改善箇所説明図

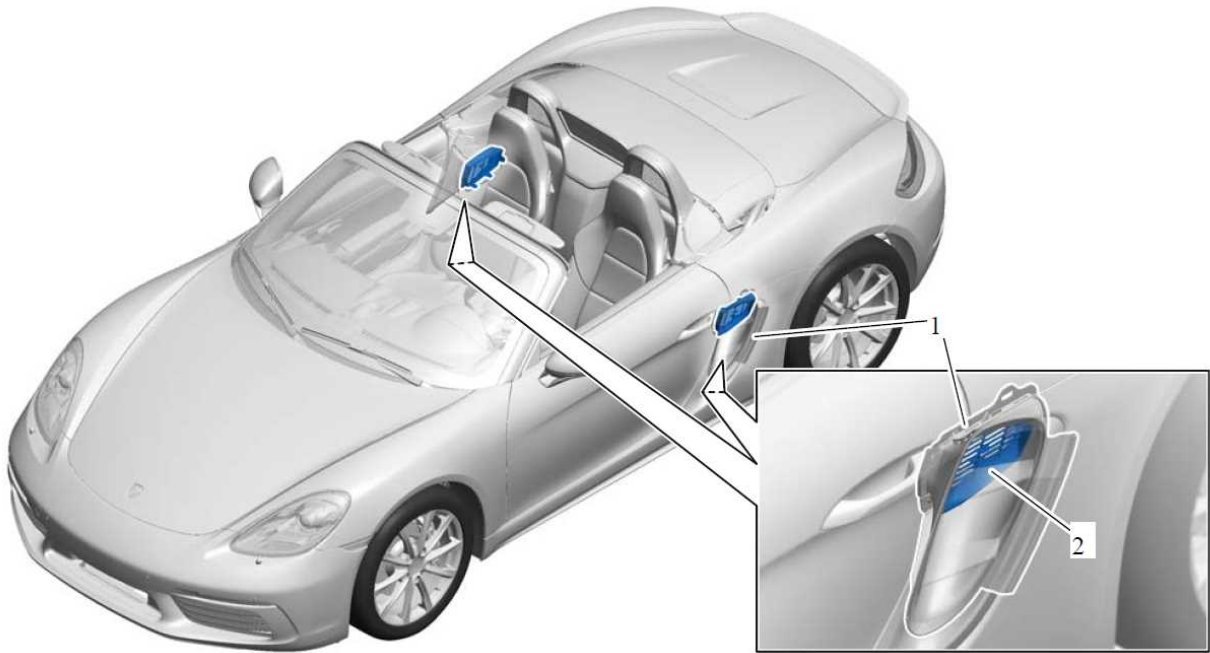
エアインテークの空気吸入口に保護ネット等の装備がないため、走行中に運転者席等からタバコ等を投げ捨てた場合、リヤホイール前部にあるエアインテークに吸い込まれ、エアインテーク内部に蓄積された枯葉等の異物が発煙するおそれがある。

全車両、エアインテーク部を清掃し、保護グリルを取り付ける。
